**Avis de la mission régionale d'autorité environnementale
sur le projet de recherche, ouverture de travaux et permis
d'exploitation de gîtes géothermiques à Labège (Haute-
Garonne)**

N°Saisine : 2021-10073

N°MRAe 2022APO8

Avis émis le 1^{er} février 2022

Figure 2 : Zone d'implantation du champ de SGV issu de l'étude d'impact

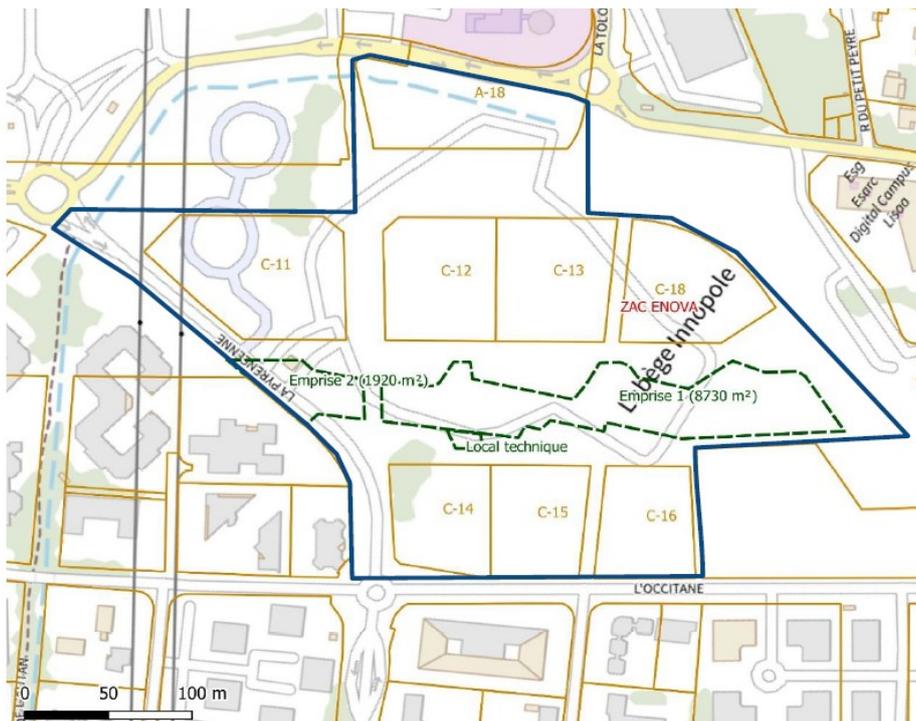
Sur la zone d'implantation du projet, le dossier ne comporte pas d'analyse de variante notamment pour l'implantation des forages, l'espacement entre deux SGV, des locaux techniques ou des canalisations. Au regard des enjeux environnementaux, la MRAe considère que cette analyse n'est pas suffisante pour argumenter que la solution retenue constitue la solution de moindre impact environnemental pour une production géothermique optimale.

La MRAe recommande de mener un travail de recherche de variantes pour argumenter le choix de la solution retenue notamment pour la localisation des forages, espacement entre deux sondes géothermiques verticales, des locaux techniques et des canalisations.
